HENVENDELSER MODTAGET I HØRINGSPERIODEN

FORSLAG TIL TILLÆG 1 TIL LOKALPLAN 531 APOLLOVEJ III

Metroselskabets bemærkninger til forslag til tillæg 1 til lokalplan 531 Apollovej III

APOLLOVEJ III TILLÆG 1 **Bemærkninger til: Forslag til tillæg 1 til lokalplan 531**

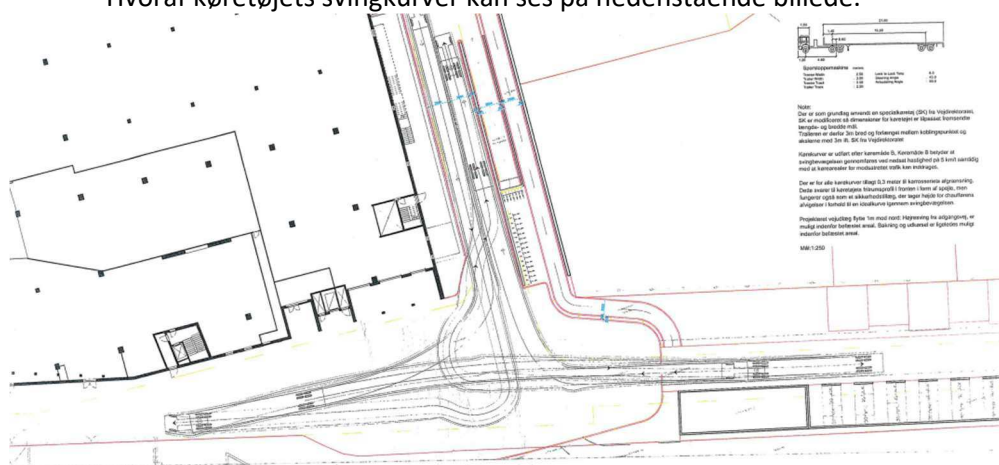
I dialogen med den tidligere ejer, blev der indtegnet kørekurver, netop for at sikre transport ind til området med de store lastbiler som transporterede maskiner til skinneslibning og ejeren skulle dermed vise det var muligt. Hvis cykelparkering placeres der, skal det sikres, at der er plads til at dreje lastbiler ned ad tangen.

Dimensionerne på skinnesliberen (største vedligeholdelseskøretøj som Metro Service til dags dato bestiller) er hhv.:

Længde: 22 meter

Højde: 4,0 meter

Bredde: 2,55 meter

Hvoraf køretøjets svingkurver kan ses på nedenstående billede.

Tegning 6 - Bebyggelsens ydre fremtræden

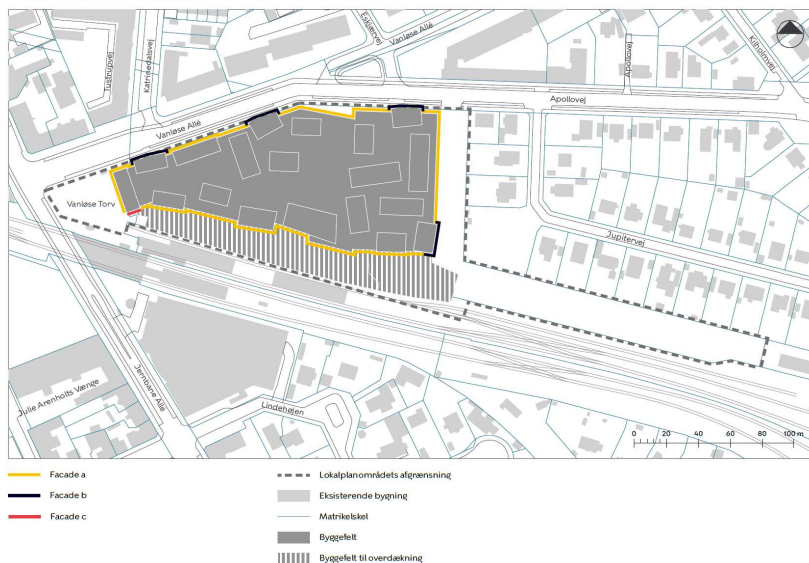
Bestemmelserne i § 7, stk. 2 giver udfordringer af flere grunde.

På nuværende tidspunkt kan vi ikke konstatere, om det ikke vil være muligt 100 % at iagttage førnævnte bestemmelser i forbindelse med en nyindretning af den eksisterende bebyggelse, hvor meget afhænger af den videre detailprojektering, særligt konstruktive og statiske forhold kan være afgørende for om der kan varieres konsekvens i bredder.

Samtidigt er der ved indretning af (ungdoms)boliger konkrete krav til dagslys i bygningsreglementets § 379, hvilket også giver bindinger.

Københavns Kommune har tidligere redegjort for ønsket om at reducere brugen kompetencenormer, men i den konkrete sag og ikke mindst i forhold til den eksisterende bebyggelse, ser vi det hensigtsmæssige i, at den eksisterende praksis i forhold til at regulerer facaderne opretholdes.

Tegning 7a - Byrum

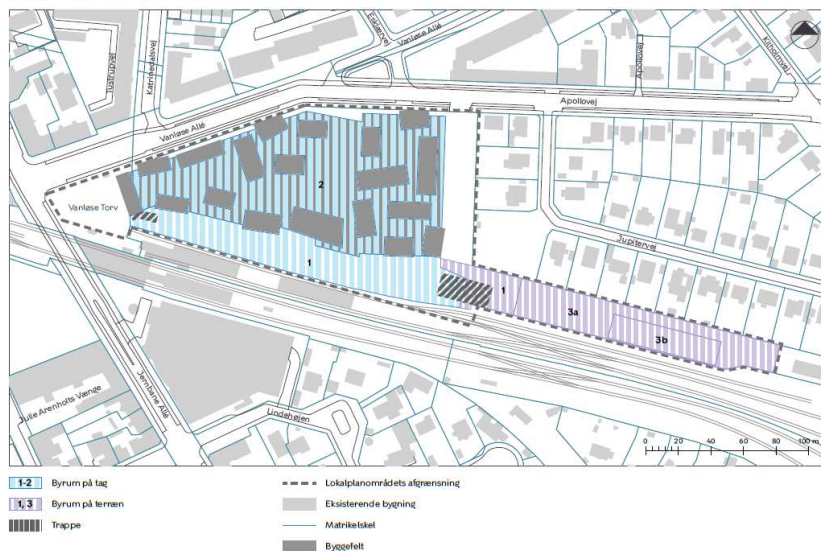
Vi mener det er problematisk, at der i førnævnte bestemmelse § 8, stk. 5, litra c, punkt 1 og 2 stilles nye omfangskrav til det allerede eksisterende og godkendte byrum 2 (boligtaget), der i lokalplantillægget ikke skal eller kan udvides.

Fra ejers side er der ingen ønsker eller planer om at etablere flere ovenlys eller reducere allerede etablerede bede med beplantning, og indstiller derfor, at der ikke udarbejdes nye bestemmelser for byrum 2.
